ZDP.ZZ.3302.15.2024

WYJAŚNIENIA TREŚCI SWZ

Dotyczy: postępowania w trybie podstawowym pn. „Przebudowa drogi powiatowej nr 3060P na odcinku Kozarzewek - Radwaniec”

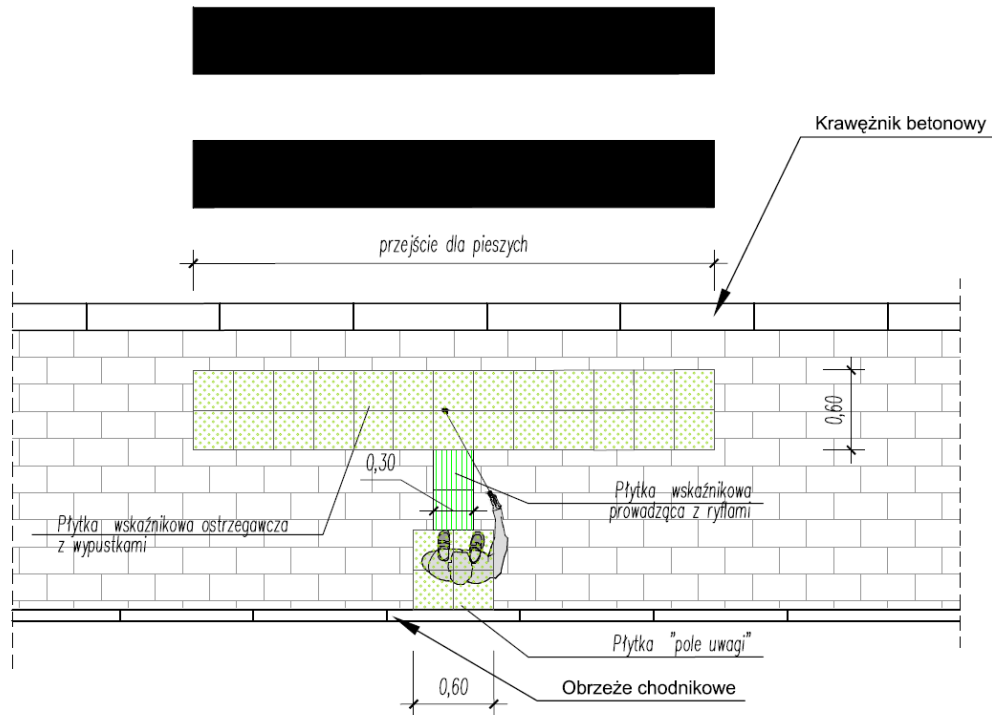
4. Kosztorys ofertowy poz.30 i 34 Prosimy o podanie jaka jest powierzchnia przejść dla pieszych w m2 oraz o wyjaśnienie jaki typ płytek 30x30x8 czy 35x35x5.

Zamawiający potwierdza, że należy zastosować płytki o wymiarach 30x30x8cm.

Na jedno kompletne przejście dla pieszych należy przyjąć:

Płytki ostrzegawcze z guzkami - $2,76 \times 2 = 5,52 \text{m}^2$

Płytki wzdłużne ryflowane - $0,18 \times 2 = 0,36 \text{m}^2$
